**AVIS AU SOUMISSIONNAIRE/
Notice to tenderer**

ADDENDUM NO. 02

**Ateliers du Canal-de-Chambly : Réfection d'infrastructures de drainage
(siphons, déversoirs et fossé des ateliers)/
Chambly-Canal Workshops : Stormwater infrastructures refecton (syphons,
spillways and ditch)**

Appel d'offres public / Public call for tenders: CCHM-896 (N/Réf : 159100724)

A2-2.4 C-0007- "Siphon 1 Travaux proposés, détail ... / Proposed works, detail..."

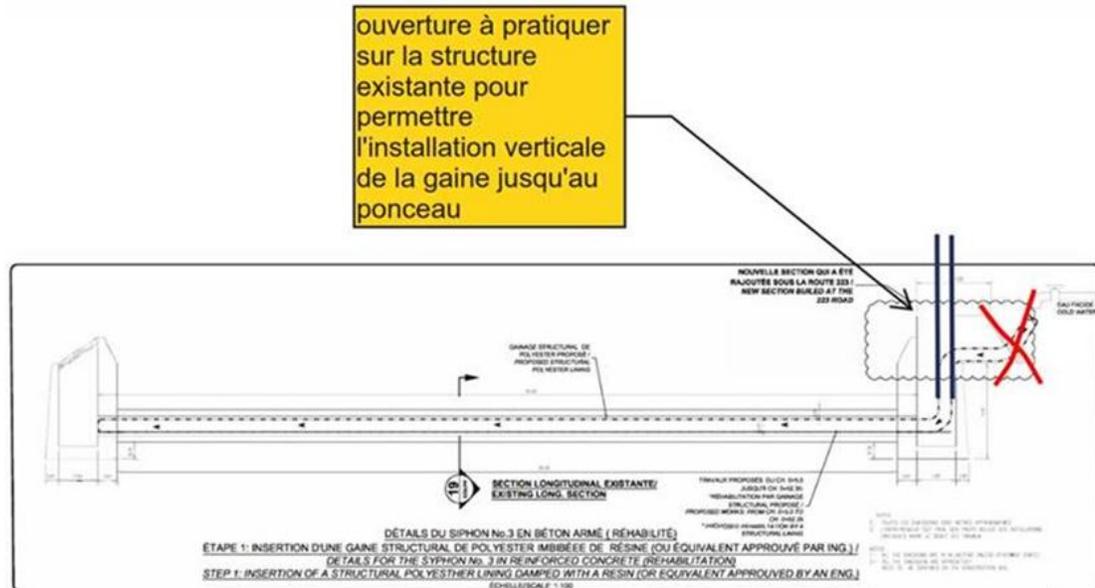
- L'Entrepreneur doit fournir et installer, sous l'enrochement proposé, une **membrane imperméable** (tel que montré au plan C-007) en polyéthylène haute densité (PEHD) de type Série TM-4-100-T de TEXEL ou équivalent de 2,50 mm d'épaisseur minimale. Les chevauchement d'étanchéité doivent être selon les spécifications du fournisseur.

*The Contractor must supply and install, under the proposed rip-rap, an **impermeable membrane** (as shown on drawing C-007) in high density polyethylene (HDPE) type Series TM-4-100-T from TEXEL or equivalent of 2.50 mm minimum thickness. Sealing overlaps must be according to the supplier's specifications.*
